改善箇所説明図

改善の内容

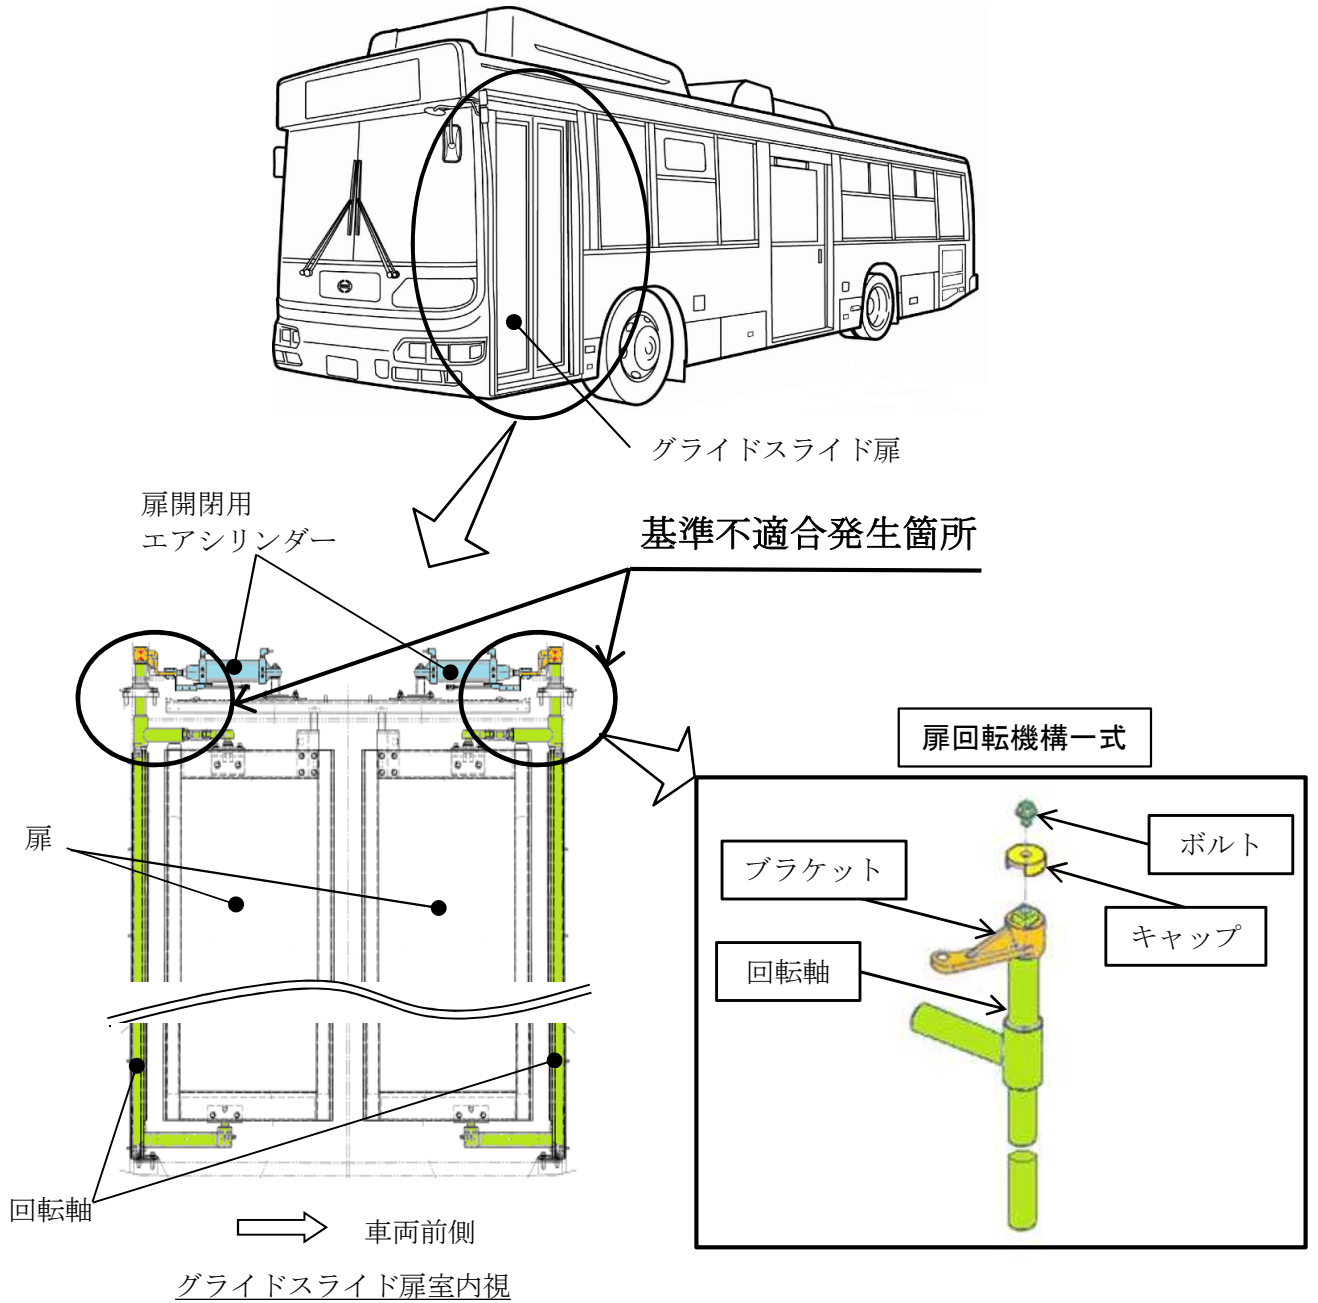
注: は、交換する部品を示す。

路線バスのグライドスライド扉において、扉開閉用エアシリンダーのブラケットと扉を開閉させる回転軸の固定方法が不適切なため、固定しているスプリングピンに亀裂が発生するものがある。そのため、そのままの状態で使用を続けると、スプリングピンが折損し、最悪の場合、スプリングピンが2本ともに折損することで、走行中に扉が開く、または、運転者席からの扉の開閉操作ができなくなるおそれがある。

全車両、扉回転機構一式を対策品に交換する。

識別: 改善済車両にはシリアルナンバープレート付近に、白色ペイントを塗布する。
